**CIRCULAR N° 2**

**LICITACIÓN PÚBLICA N° 03/ 2026**

**OBRA: "CENTRO DE SALUD MENTAL COMUNITARIO SAN MARTIN – DPTO. SAN MARTIN"**

**ACLARACIONES CON CONSULTA**

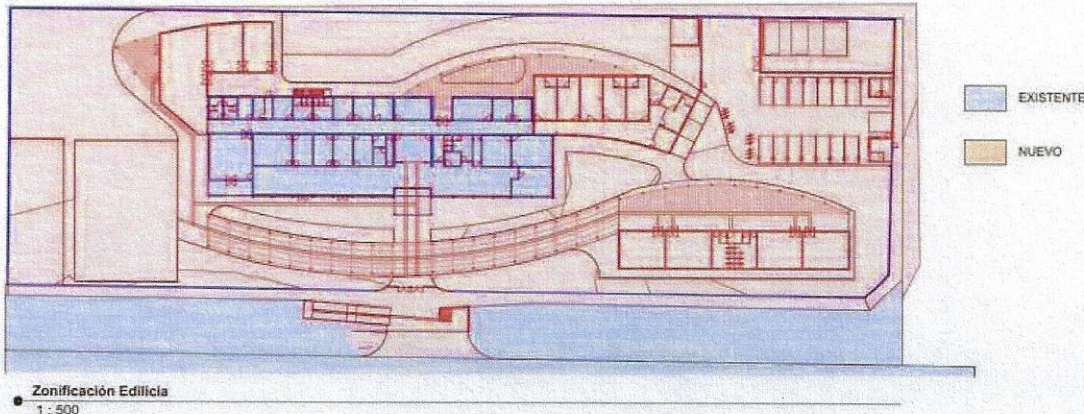
Por medio de la presente consultamos si existen planos estructurales de la construcción existente con el fin de determinar la consolidación necesaria. De ser así, solicitamos que nos faciliten el acceso a dichos planos.

*Se adjunta documentación correspondiente a la licitación original de lo existente.*

*A si mismo, se deja constancia que dicha documentación no cuenta con aprobación de la D.P.D.U. En consecuencia la empresa adjudicataria deberá realizar el cálculo estructural y gestionar la aprobación ante el organismo competente.*

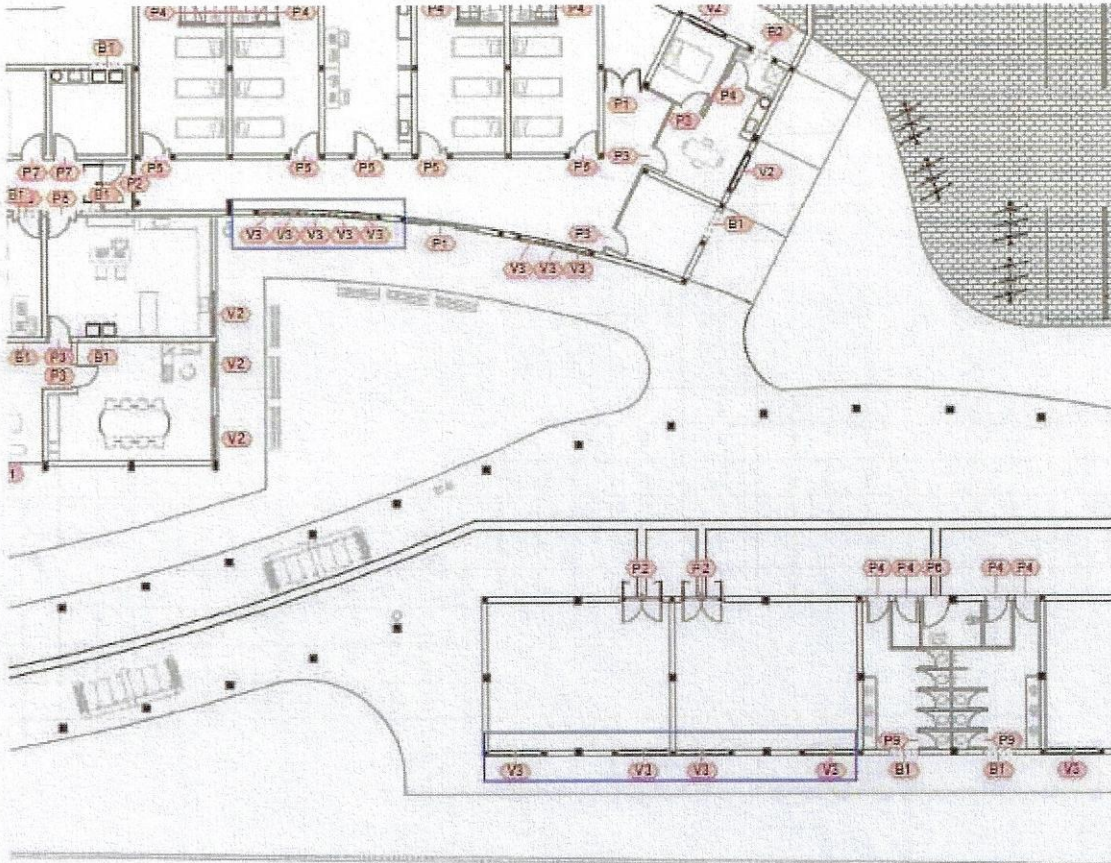
- Respecto a la carpintería V3, en planta figura rotulada cada dos ventanas como módulo doble, mientras que en otros sectores se indica de manera individual. Asimismo, en algunos tramos la cantidad de ventanas es impar, por lo que, de considerarse como módulo doble, quedaría una unidad sin definir. Se solicita aclarar el criterio de cómputo y provisión a adoptar. Se adjunta imagen de referencia.

Se respetara lo indicado en Plano DPP-CSMECO-D-02-CARPINTERIA.

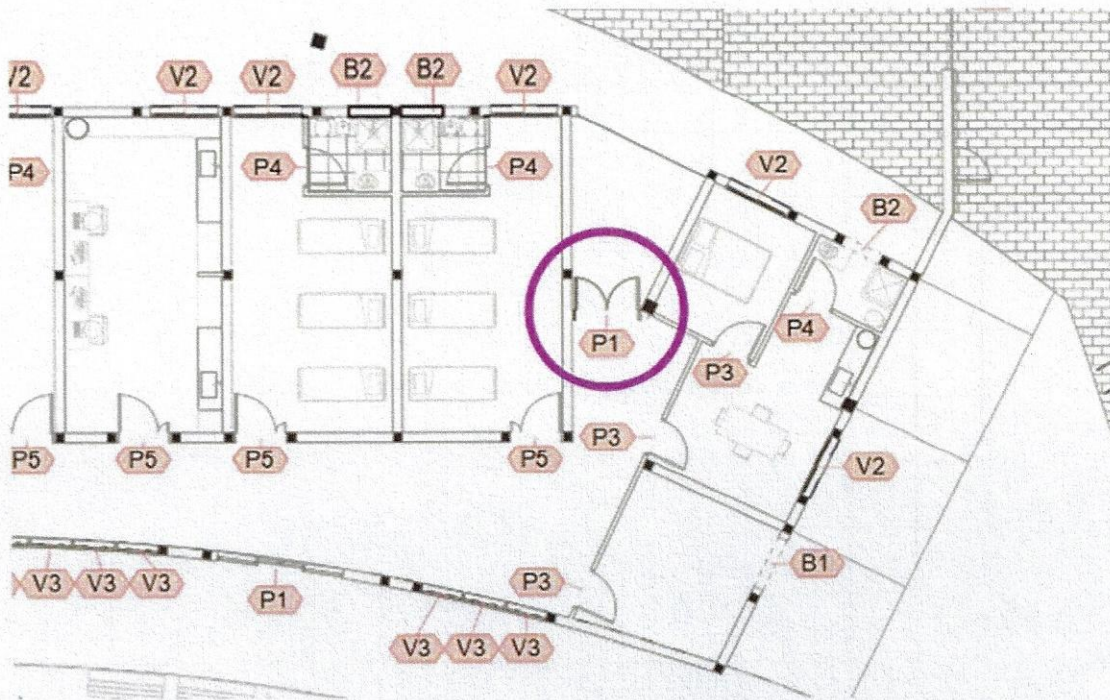
En relación con la puerta P2 ubicada en el acceso a los talleres, se solicita confirmar si la misma debe contar con zócalos de acero inoxidable.

En relación con la consulta realizada, se aclara que la puerta P2 ubicada en el acceso a los talleres deberá contar con zócalo de acero inoxidable, conforme a los criterios funcionales y de uso del sector.

PLANTA DE ESTRUCTURA  
DE TECHO - SECTOR COCINA COMEDOR

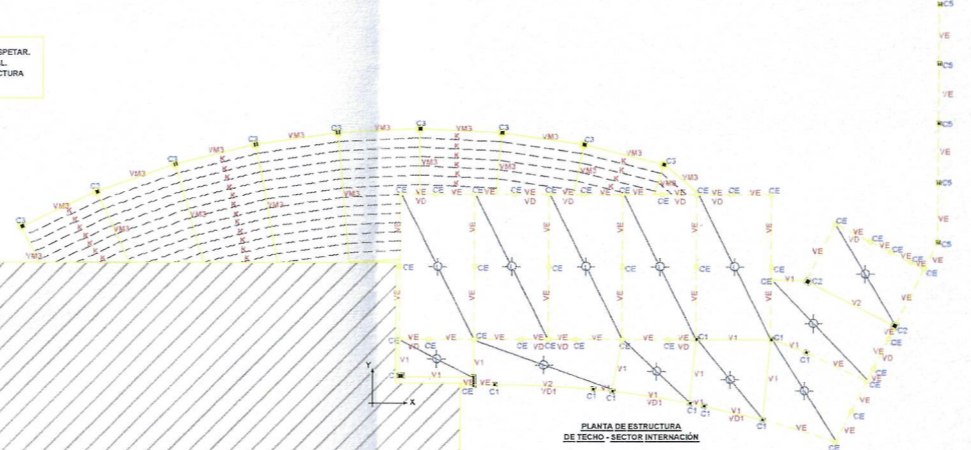
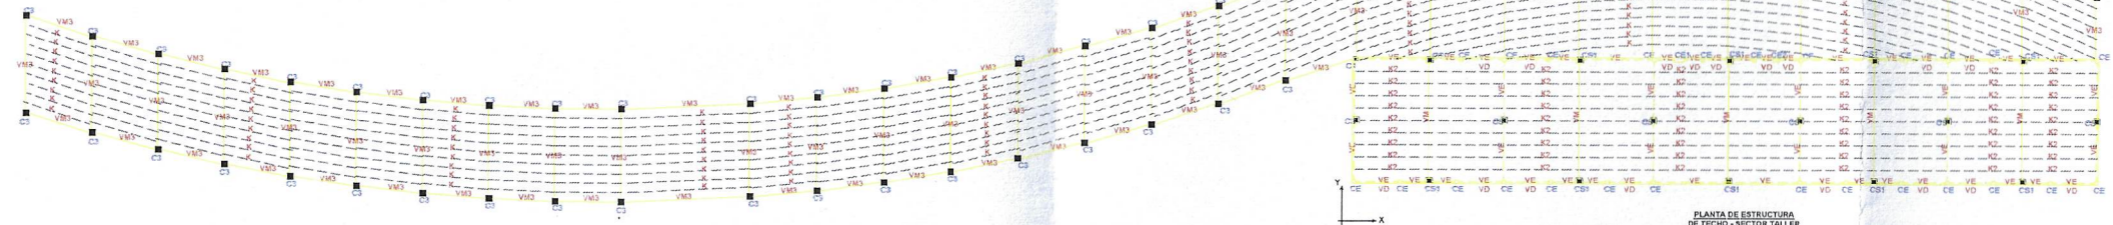
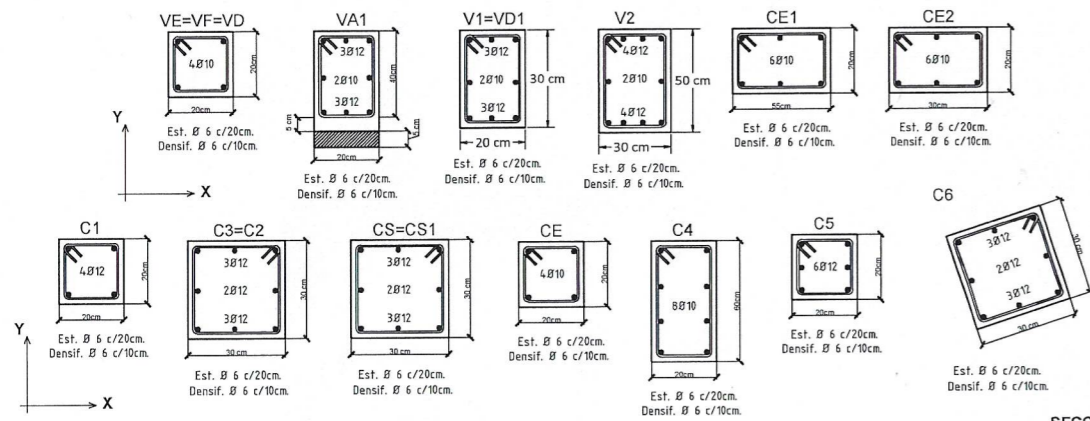
Solicito si pueden mandar plano de detalles de estructura metálica del tanque de reserva, base de equipo, cerramientos de protección de equipos, escalera y pérgolas

En plano de estructura vemos 2 detalles de cercha, en los mismos indica un entablonado superior, pero según las especificaciones técnicas indica una cubierta metálica. ¿Qué debemos cotizar? –

*Pérgolas: Se informa que el cálculo estructural consignado para la pérgola fue realizado considerando vigas de hormigón armado, cuando el proyecto original prevé una estructura metálica con correas metálicas. Dicha situación obedece a un error involuntario de interpretación en la instancia de cálculo.*

*Se adjunta Plano de Estructura*

*Se ejecutará una estructura resistente de vigas y correas metálicas, sobre las que descansará la chapa metálica, (del tipo y color que el PETP y/o los planos, planillas de cálculo indiquen, Planilla de Locales) Todo según planos que deberá aprobar la Contratista ante la DPDU, y siguiendo las características y terminaciones necesarias para el perfecto funcionamiento y hermeticidad de la cubierta.*

Obra: AMPLIACION, REFACCION Y REFUNCIONALIZACION CENTRO DE SALUD MENTAL COMUNITARIO  
Plano: DETALLE SOPORTE BASQUET  
Departamento: SAN MARTÍN

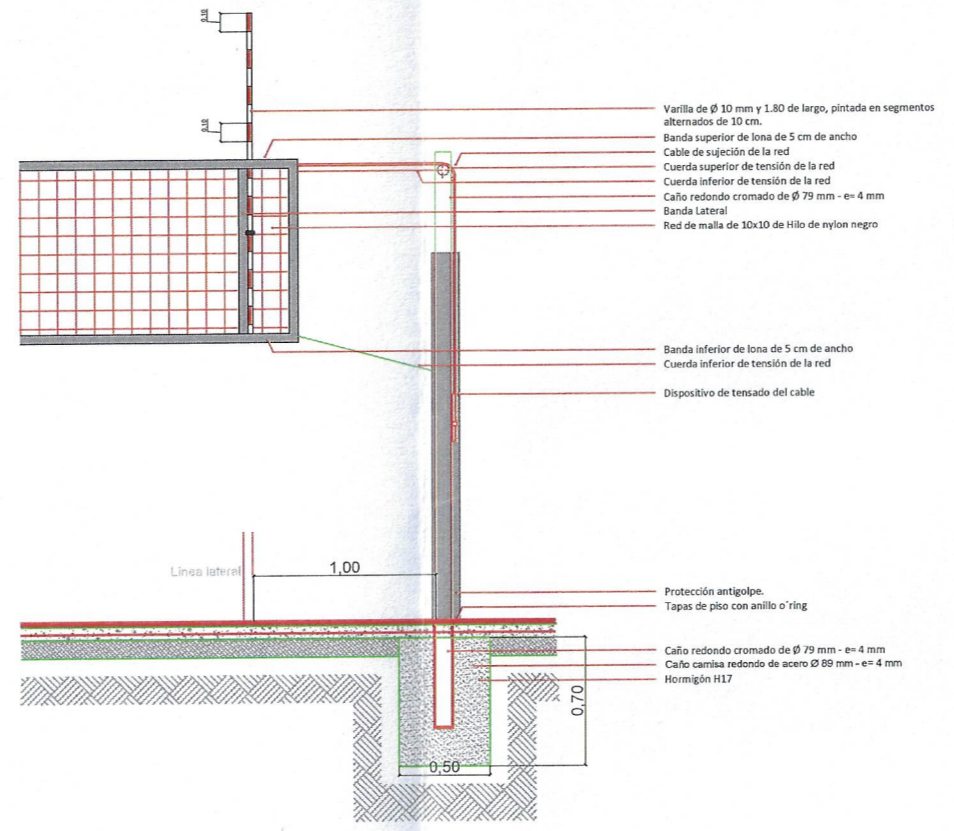
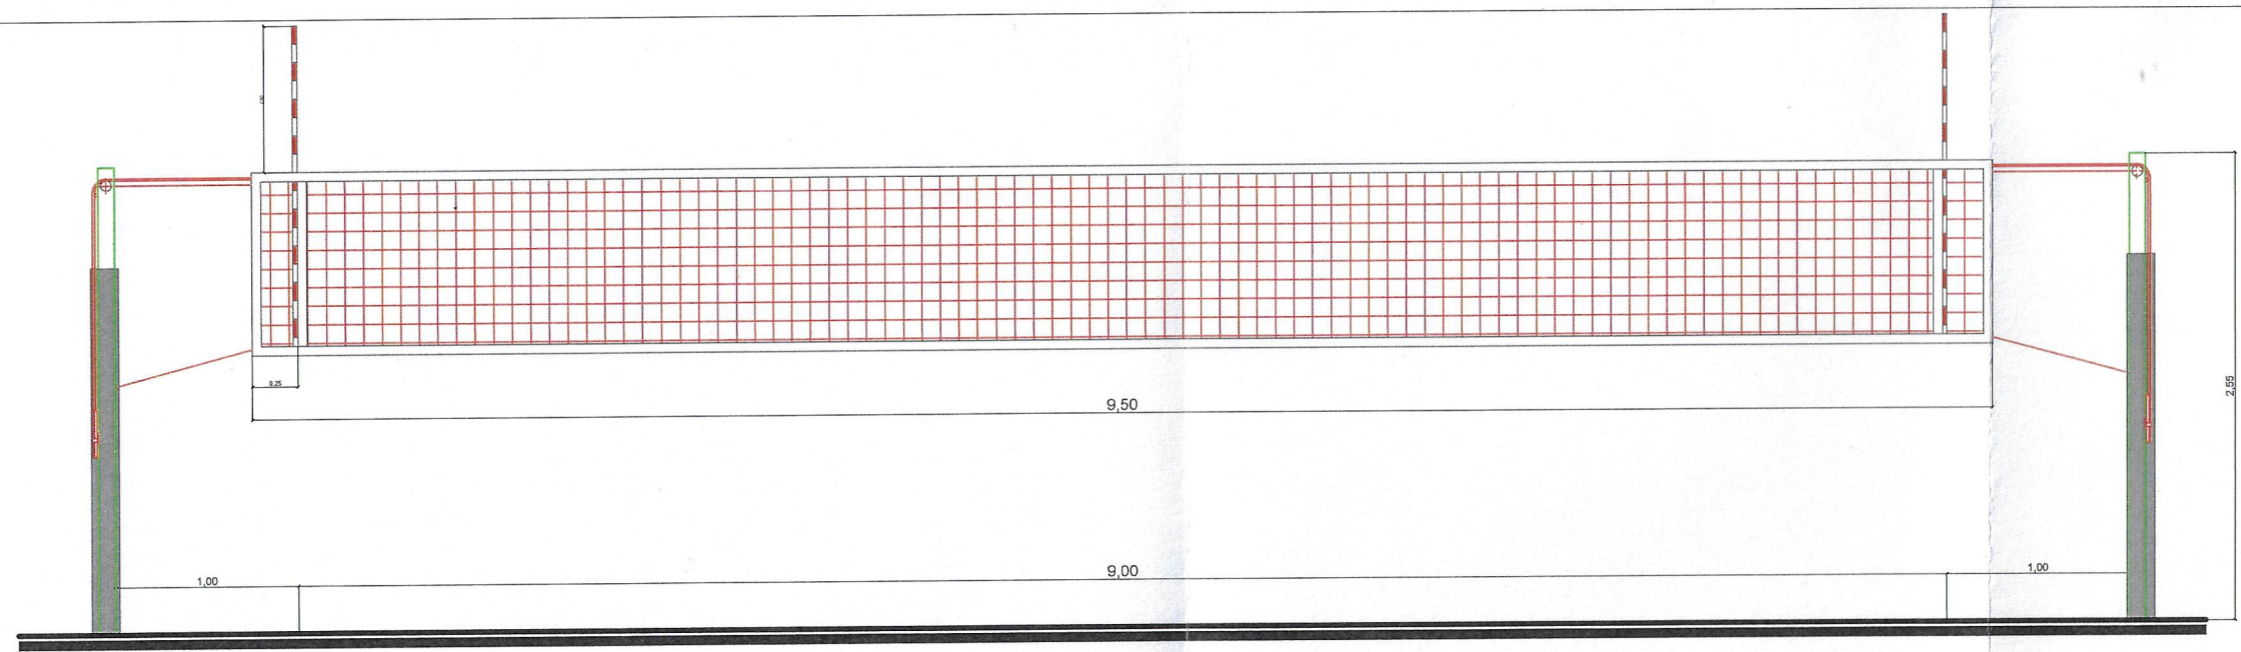
Solicitamos detalle, especificaciones técnicas y cantidad, de los equipamientos deportivos que se deben proveer: Jirafas con tablero de básquet, arcos de fútbol, red de vóley y soporte metálico.

*Se adjunta Planos de detalles*

Obra: Centro de Salud Mental Comunitario -  
 San Martín  
 Plano: SOLADOS  
 Departamento: San Martín

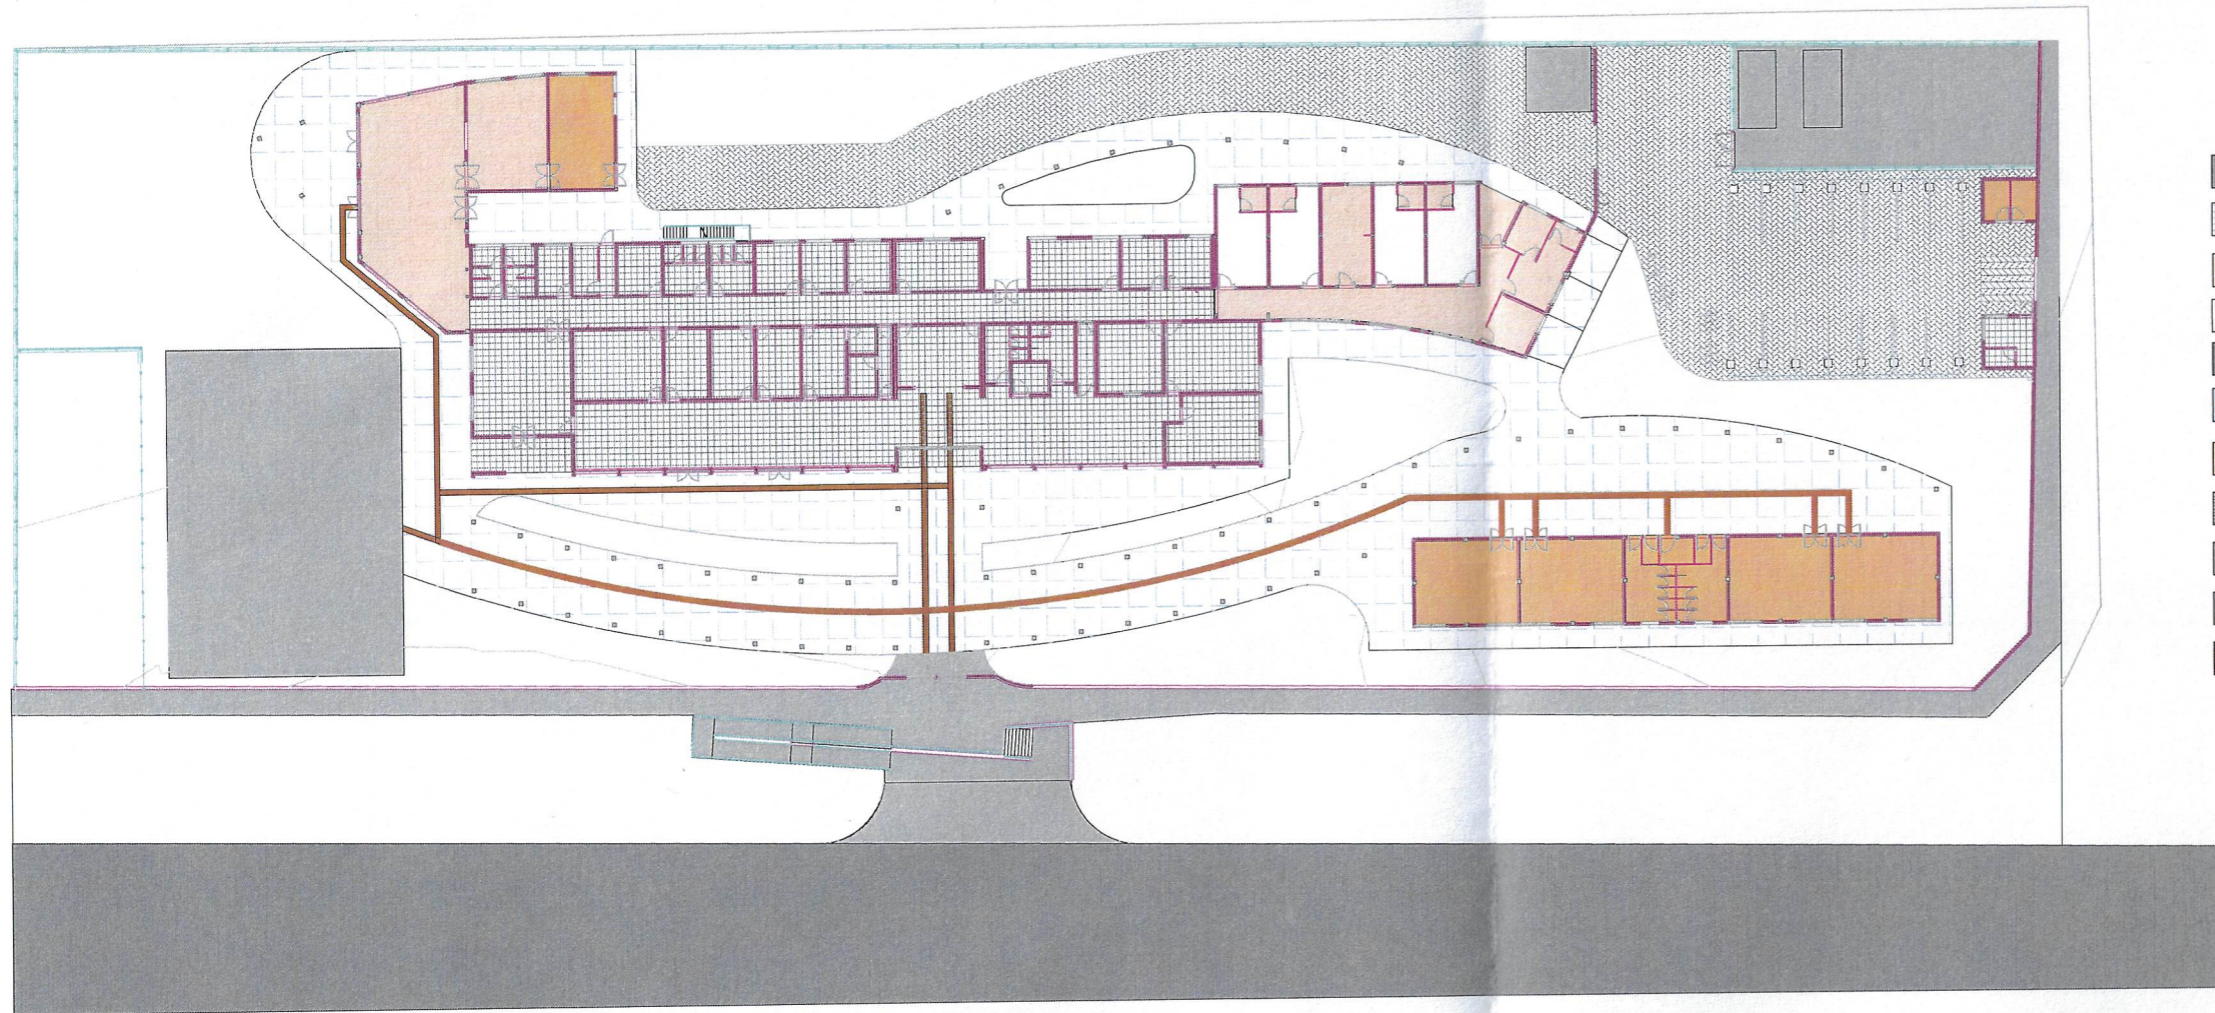
Podrían aclarar en que sectores van colocadas las Losetas Protráctiles de Prevención.

*Se adjunta Plano De Solados.*
